## **Autorité environnementale**

# **Avis délibéré de l'Autorité environnementale sur le projet de création d'équipements de retournement, de garage et d'alimentation des trains à Marne-la-vallée Chessy (77)**

**n°Ae : 2016-07**

Figure 4 : Schéma des aménagements en arrière de Marne-la-Vallée Chessy en phase 2 (source : RATP)

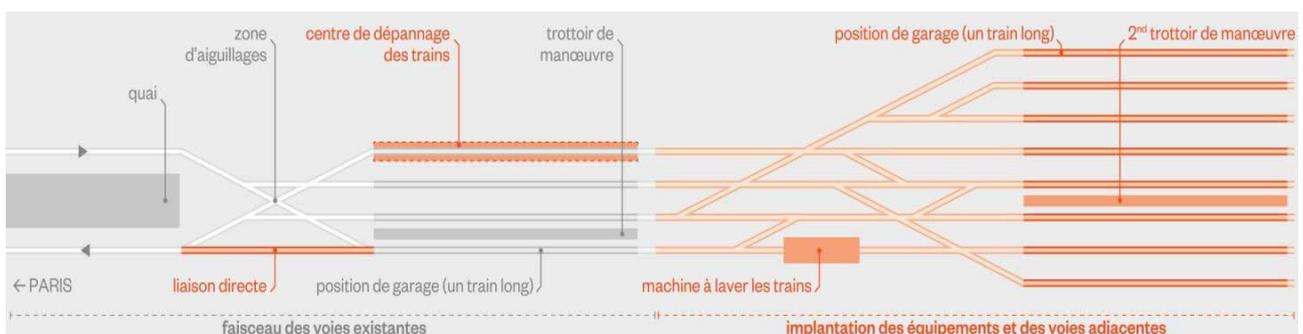
L'Ae note que, pour réaliser les quatre nouvelles voies de garage lors de la seconde phase, le projet nécessite l'acquisition auprès de Disneyland Paris d'environ 16 000 m<sup>2</sup> d'un terrain qui constitue actuellement un parking pour ses salariés (soit environ 580 places). Selon les informations données aux rapporteurs, Disneyland Paris envisage de restituer ces places de parking sur une emprise voisine, qui lui appartient, actuellement occupée par une base d'entraînement des cascadeurs (y compris les stockages d'accessoires), conduisant par ricochet à l'artificialisation d'une nouvelle zone<sup>11</sup> pour accueillir la nouvelle base d'entraînement des cascadeurs qui interviennent dans les attractions. Le dossier ne comporte pas de description de l'état initial de cette nouvelle zone artificialisée, ni d'analyse des impacts afférents.

***L'Ae recommande de compléter le dossier en prenant en compte, dans l'état initial et dans l'analyse des impacts, l'effet induit du projet consistant en l'artificialisation de***

**22 000 m<sup>2</sup> par Disneyland Paris, pour accueillir la nouvelle base d'entraînement de ses cascadeurs.**
